审稿意见回复：审稿专家 1

审稿意见回复：审稿专家 2

审稿意见回复：审稿专家 3

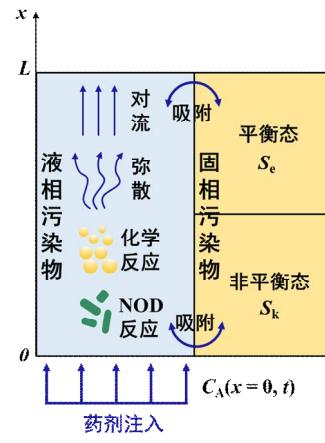
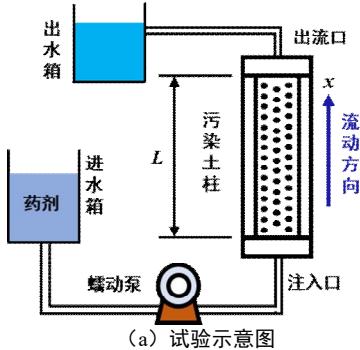
修改意见	作者回复
(1) 反应性溶质一维运移示意图 1, 信息还不完整, 也不直观形象, 建议完善改进	<p>(1) 谢谢审稿专家的建议, 我们对图 1 进行了修改优化, 也补充了相应的文字介绍。为了便于理解, 我们还增加了模型对应的室内试验图:</p> <p>(1.1 控制方程)</p> <p>“图 1 (a) 展示了模型对应的试验过程, 初始时刻土柱中存在均匀分布的污染物, 药剂从注入口 ($x = 0$) 进入, 流经污染土柱后从出流口 ($x = L$) 流出。图 1 (b) 为一维模型的示意图, 药剂同样从入渗边界进入污染土柱中, 考虑液相药剂和液相污染物的一维对流、弥散作用以及化学氧化反应; 考虑污染物固相与液相之间的平衡-非平衡吸附作用; 考虑土壤有机质与液相药剂的 NOD 反应。本模型只考虑液相和吸附相污染物, 不考虑 NAPL 相污染物。”</p> <p>(a) 试验示意图</p> <p>(b) 一维模型示意图</p>

(4) 在所建模型中，作者是依据一维土柱所建模型。在一般印象中，一维土柱是竖向的，模型的示意图却是横向的，作者应说明这一点。此外，为更好的理解，建议作者在概念图的基础上，可补充相应的实物图	<p>(4) 谢谢审稿专家的建议，本文中的示意图是为了方便展示，所以设置为横向，但对应的土柱试验为竖向。为了避免误解，我们将模型示意图改为竖向，并补充了对应的竖向室内实验图，相应的文字也进行了修改：</p> <p>(1.1 控制方程)</p> <p>“图 1 (a) 展示了模型对应的试验过程，初始时刻土柱中存在均匀分布的污染物，药剂从注入口 ($x = 0$) 进入，流经污染土柱后从出流口 ($x = L$) 流出。图 1 (b) 为一维模型的示意图，药剂同样从入渗边界进入污染土柱中，考虑液相药剂和液相污染物的一维对流、弥散作用以及化学氧化反应；考虑污染物固相与液相之间的平衡-非平衡吸附作用；考虑土壤有机质与液相药剂的 NOD</p>
